## Samodzielny Publiczny Zespół Zakładów Opieki Zdrowotnej w Staszowie

Znak DZPIZ-380-16/2021

### Informacja

**Dotyczy: postępowania o udzielenie zamówienia publicznego w trybie podstawowym z możliwością negocjacji na "Rozbudowę i nadbudowę budynku Szpitala w Staszowie w związku z przebudową i modernizacją bloku porodowego" w ramach projektu numer RPSW.07.03.00-26-0002/19 pn.: „Porody na miarę XXI wieku poprzez rozbudowę i modernizację bloku porodowego w SPZZOZ w Staszowie”.**

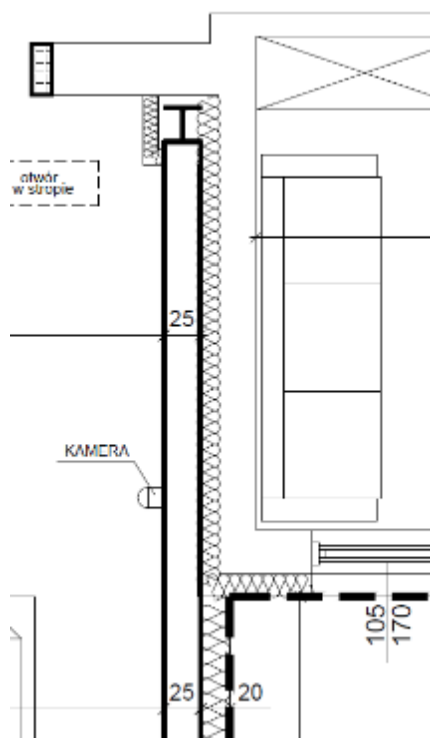
24. **Wykonawca** – Prosimy o potwierdzenie, że w salach porodowych oraz w sali cięć cesarskich nie należy mocować sufitów podwieszanych. Zgodnie z opisem technicznym sufity mają być zastosowane jedynie w korytarzach i węzłach sanitarnych.

**Odpowiedź – Zamawiający potwierdza, że w w/w salach nie ma sufitów podwieszanych.**
